工程量清单编制说明

工程名称：西安综合职业中等专业学校东厅门校区学生公寓附属楼改造项目

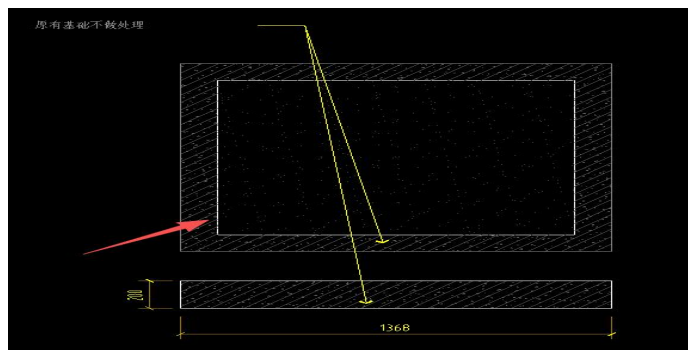
3. 新做 600*300*20mm 防滑石材地面的外侧有一道收边，请明确具体做法，还是 600*300*20mm 防滑石材延伸过去只是规格不一样。

答疑：有一道收边 600~900*120mm 石材。具体做法：±25mm 厚 1:4 干硬性水泥砂浆，面撒素水泥，120*120mm 厚水泥条石。

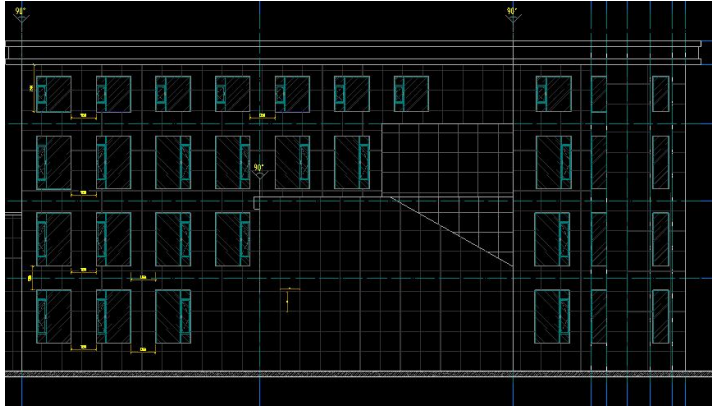
6. 请明确盖板钢筋Φ8 钢筋的布置方式。

答疑：单层，150*150mm 井字形绑扎

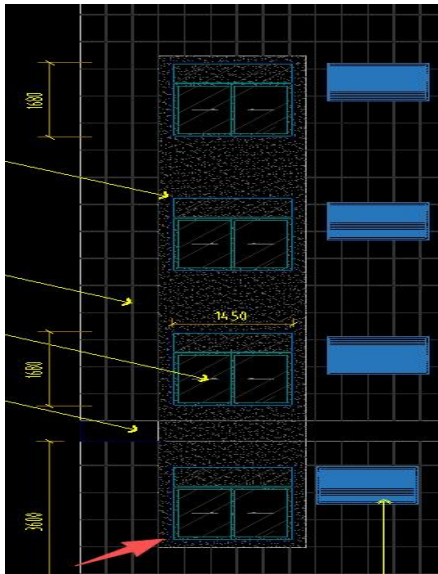
9. 此深色真石漆的墙面是否有凸出或者凹陷的侧面，如是请明确侧边的宽

答疑：窗口内翻 120mm

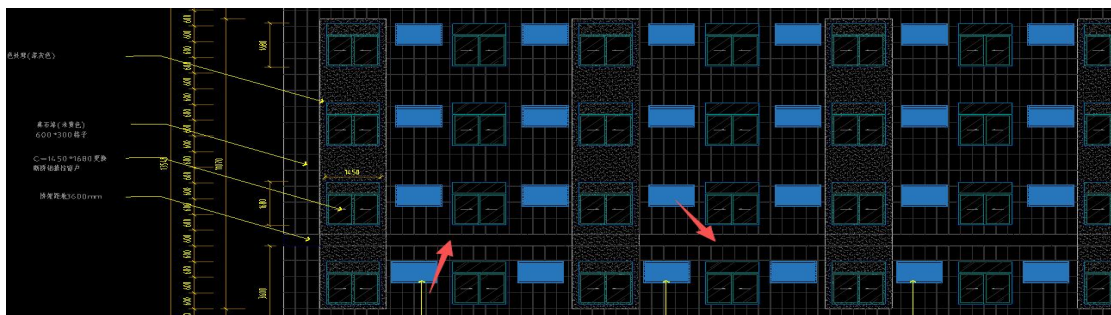
10. 请明确这个外立面的桥架是否需要刷真石漆，如不刷，是不是桥架后方遮挡的墙面也刷不了真石漆。

答疑：外立面的桥架不需要刷真石漆，桥架与外墙有施工距离

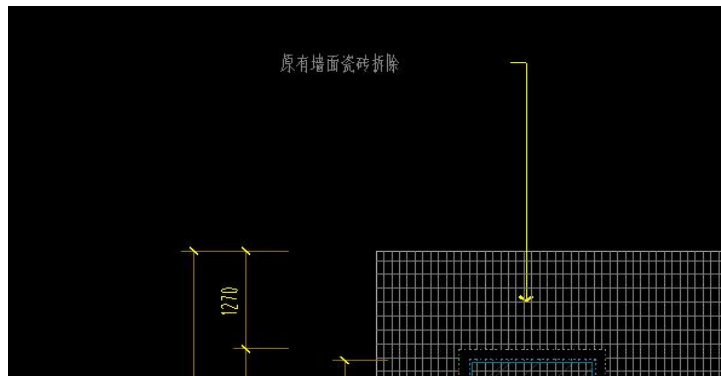
11. 请明确原有墙面瓷砖拆除的面层及基层厚度。

答疑：50mm

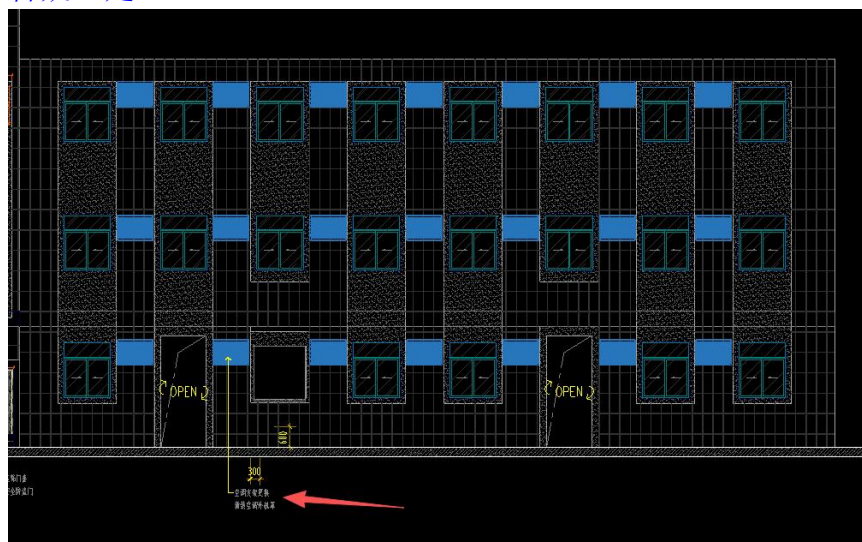
13. 这侧的外立面是否只用更换空调支架，新装空调外机罩。

答疑：是。

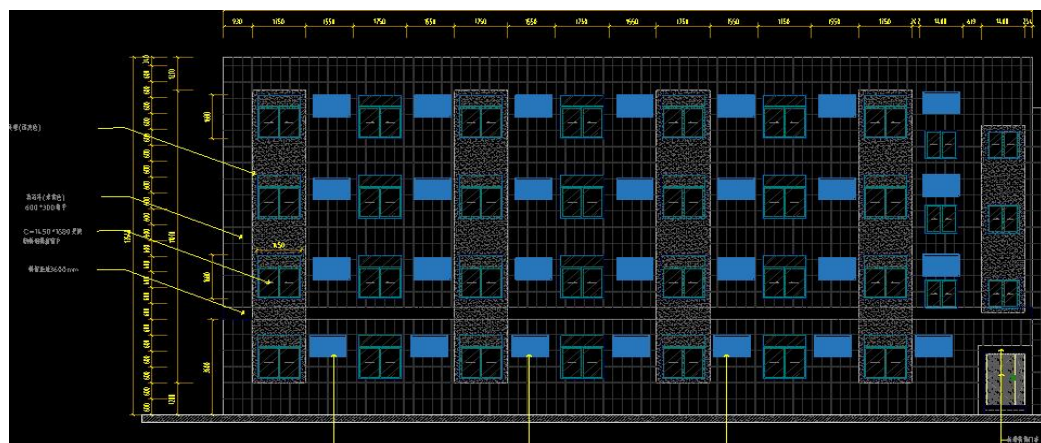
20. 请明确空调装饰外罩是不是只围着空调做 3 边，空调下方不需要做。

答疑：3 边，底部不需要。

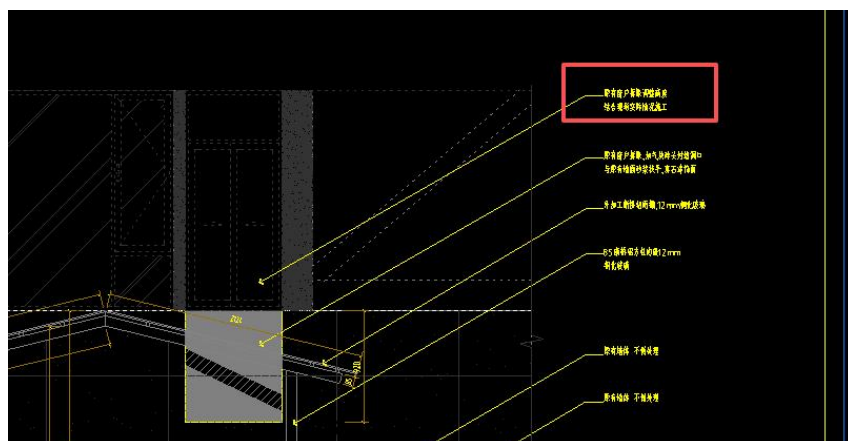
23. 如图，请明确雨棚上方拆除原有窗户调整高度，窗户的尺寸？是否仅拆除并恢复，不更换原有窗户？

答疑：拆除部分的尺寸 800*920mm，原有窗户拆除，加气块砖头封堵洞口与原有墙面砂浆找平，真石漆饰面。
